日立半導体技術情報

製品分類	マイクロコントローラ		発行番号	TN-SH7-397A		
題名	SH7144 シリーズハードウェアマニュアルの誤記訂正及び I ² C バスインターフェースの注意事項について		情報分類	1. 仕様変更 ②. ドキュメント訂正追加等 3. 使用上の注意事項 4. マスク変更 5. ライン変更		
適用製品	SH7144 シリーズ	対象ロット等	関連資料	SH7144 シリーズ ハードウェア マニュアル	Rev.	有効期限
		全ロット			第1版	永年

SH7144 シリーズにおいて、ハードウェアマニュアルに誤記訂正及び I²C バスインターフェースに関する使用上の注意事項がありますので、下記の通りご報告します。

図 1.スレーブ送信動作における注意点

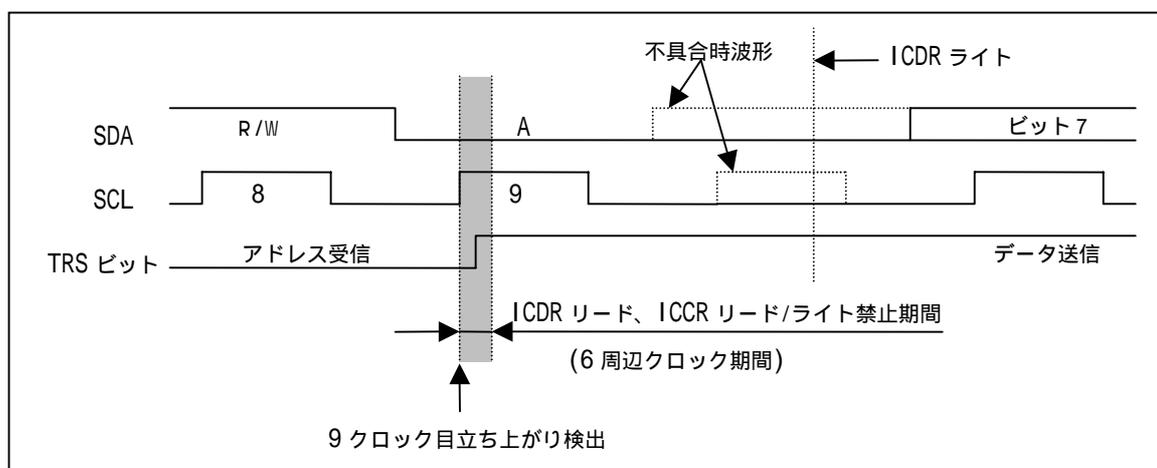
スレーブモード送信動作では第 1 フレームのアドレス受信でアドレスが一致した場合、8 クロック目の R/W ビットが 1 であれば自動的に TRS ビットが 1 にセットされて送信モードに遷移した後、9 クロック立ち下りから ICDR レジスタにデータがライトされるまで SCL 端子を Low 固定します。

ここで、第 1 フレームのアドレス受信 9 クロック立ち上がりエッジ検出時から 6 周辺クロック期間内(図 1 の網がけの期間)に ICDR レジスタリードまたは ICCR レジスタリード/ライト動作を行った場合、9 クロック立ち下りからの SCL 端子 Low 固定が行われず、マスタ側はスレーブ側が ICDR にライト動作を行う前にクロックの送出を開始してしまいます。この時 SDA 端子には ICDR シフトレジスタ内のデータが出力されるため、結果として意図しないデータがマスタ側に送信されてしまいます。

本制限事項を避けるためにはソフトウェア上で、図 1 の網がけ期間中に ICDR レジスタリードまたは ICCR レジスタリード/ライト動作をしないで下さい。

なお、通常 9 クロック立ち上がりエッジに同期して発生する割り込み処理では、割り込み処理に移行するまでに問題の期間は経過しているため、ICDR レジスタリードまたは ICCR レジスタリード/ライト動作を行っても網掛け期間を避けることができます。ここで、次のスレーブアドレス受信動作が開始される前にそれまでに受信した ICDR レジスタのリード動作、および ICCR レジスタのリード/ライト動作を完了させるようにして下さい。

その他、ICMR レジスタの BC2-0 カウンタをモニタし、BC2-0=000 (8 クロック目または 9 クロック目) の場合は 2 転送クロック期間以上の待ち時間を設けて、問題となる期間を避けて ICDR レジスタリードまたは ICCR レジスタリード/ライト動作を行ってください。

図 2. スレーブモード時 TRS 設定における注意点

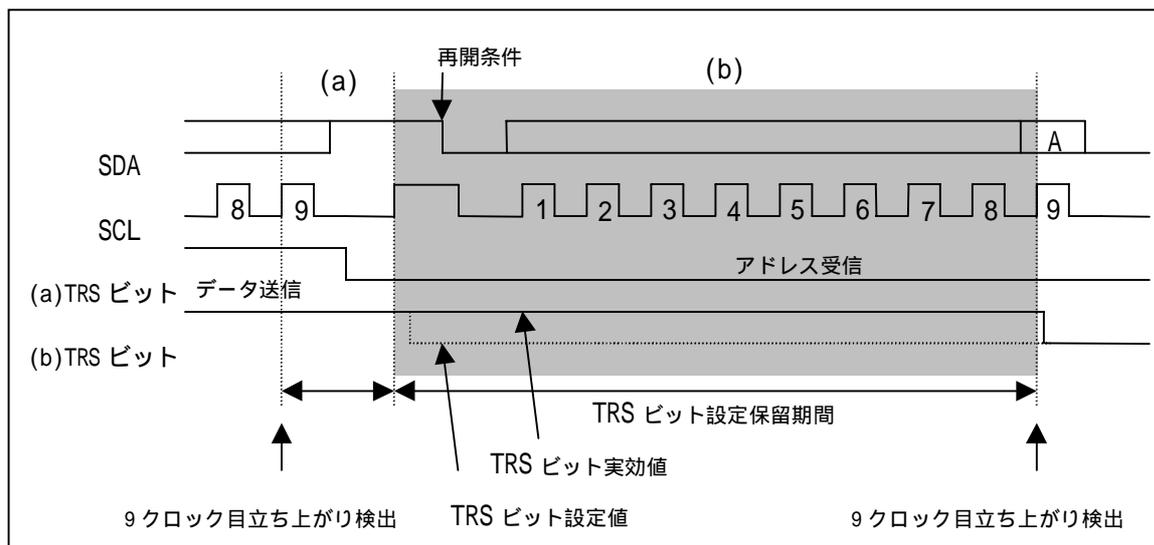
スレーブモードでは 9 クロック目の立ち上がりエッジ検出または停止条件検出時から次に SCL 端子に立ち上がりエッジを検出するまで (図 2. (a) の期間) は、ICCR レジスタの TRS ビットに設定された値は直ちに有効となります。

しかし、上記以外の期間 (図 2. (b) の期間) に設定された TRS ビットの値は、次に 9 クロック目の立ち上がりエッジが検出されるか停止条件が検出されるまで設定値が保留されるため、すぐには有効になりません。

そのため、図 2 の (b) TRS ビット設定のケースでは、再開条件入力に続くアドレス受信動作時にも内部的な TRS ビットの実効値は 1 (送信モード) のままとなり、9 クロック目のアドレス受信完了に伴う ACK ビット送信が行われません。

スレーブモード動作時、スレーブ送信動作 (TRS=1) 状態から停止条件を経由しないで再開条件により次のアドレス受信動作 (TRS=0) に移行する場合には、図 2 に示す (a) の期間中に TRS=0 クリア動作を行ってください。
